[改善箇所説明図] ②

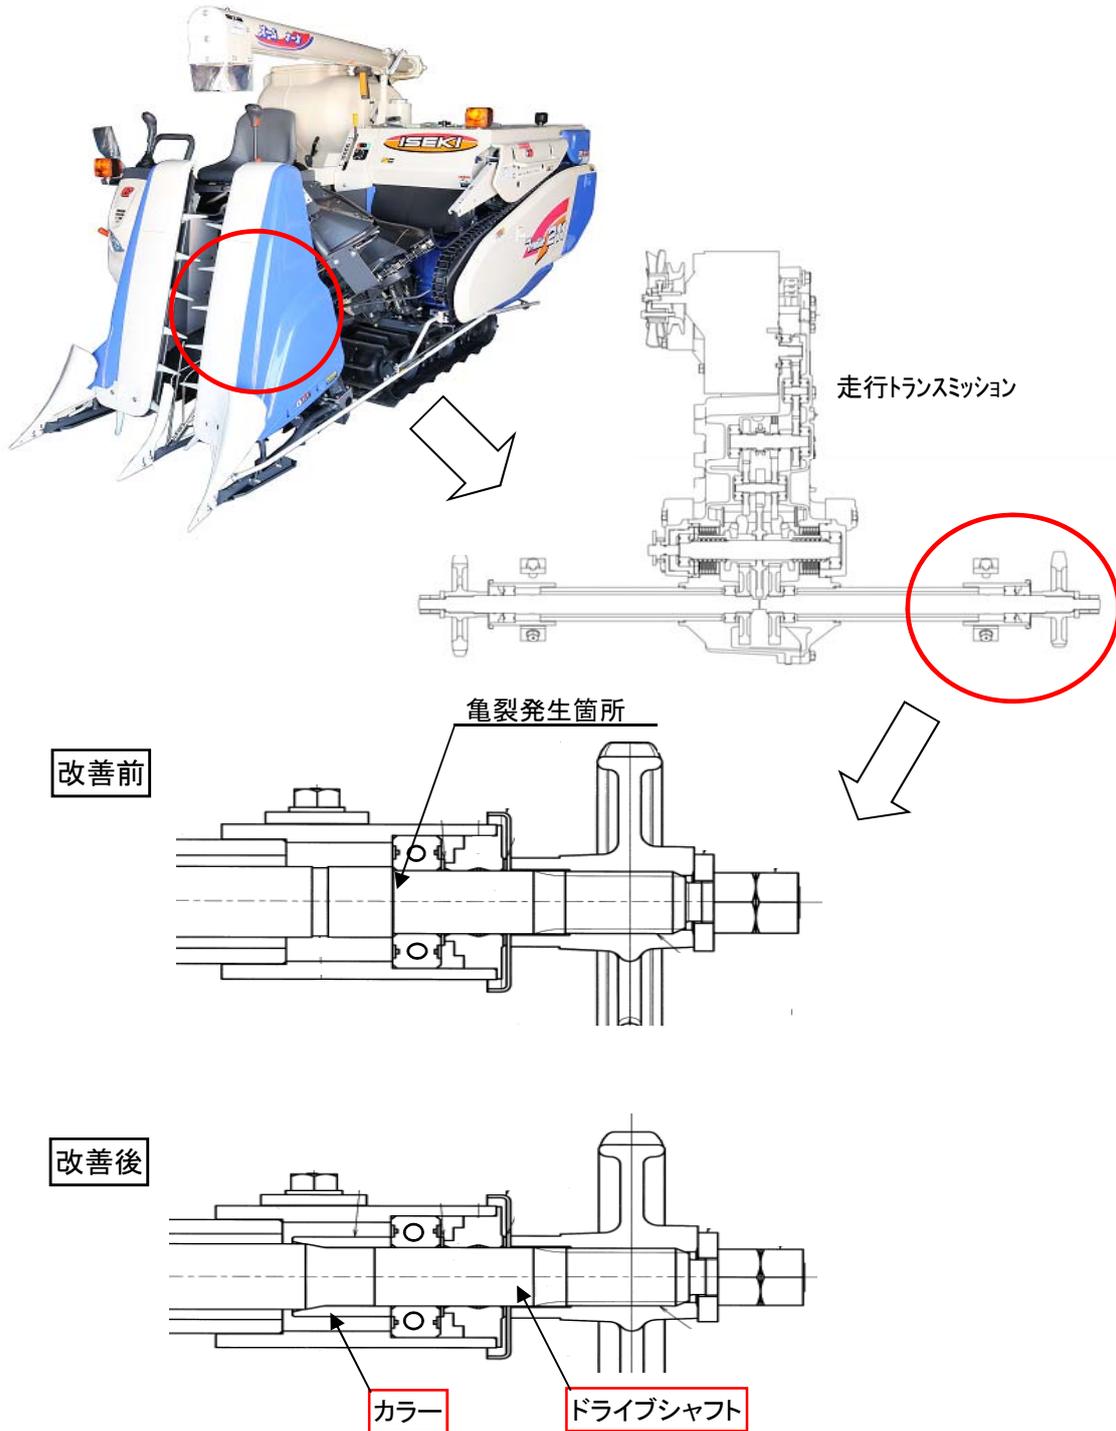
不具合発生箇所

刈取脱穀作業車の動力伝達装置において、ドライブシャフトの強度が不足しているため、最悪の場合、ドライブシャフトが折損し走行不能となるおそれがある。

改善内容

全車両、ドライブシャフトを対策品に交換する。

識別

ホルダに白色ペイントを塗布する。(①と同じ)
